Teie 23.09.2025 nr 7-1/3144

Meie 15.10.2025 nr 7.2-2/25/16090-2

**Seisukohtade väljastamine Kuusalu vald
Kaberla küla Kutikse kinnistu
detailplaneeringu koostamiseks**

Lisa: Illustreeriv skeem nähtavuskolmnurk 3x190 m

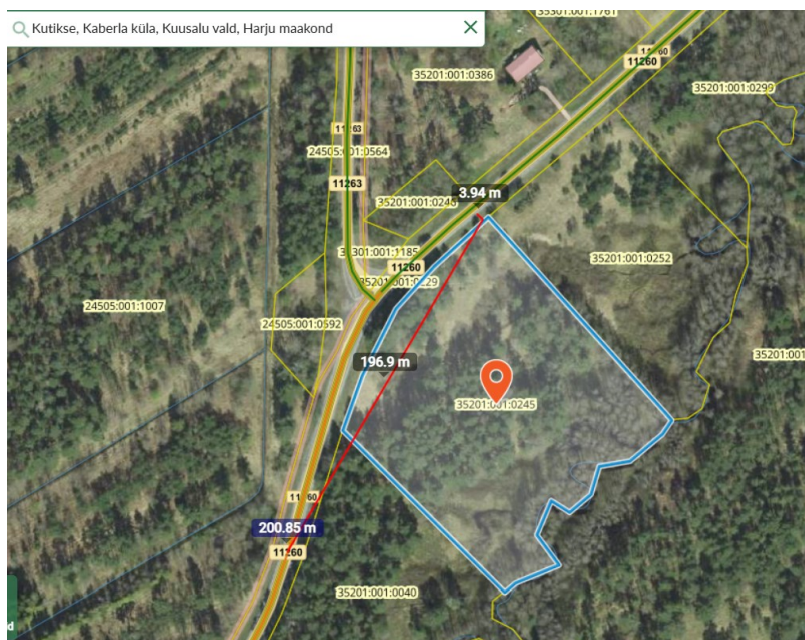
6. Joonistele kanda ja seletuskirjas kirjeldada kliimaministri 17.11.2023 [määruse nr 71](#) „Tee projekteerimise normid“ nähtavuskolmnurgad vastavalt normide § 24, lisa 1 tabel 18-21 ning lisa 2 joonisele 8. Nähtavusallas ei tohi paikneda nähtavust piiravaid takistusi. Vajadusel näha ette metsa, võsa, heki, aia vms rajatise likvideerimine (EhS § 72 lg 2). Ristmiku rajamisega

kaasneb kõrghaljastuse likvideerimine nähtavuskolmnurgast 3x190 m (vt illustreeriv skeem) kirja lõpus.
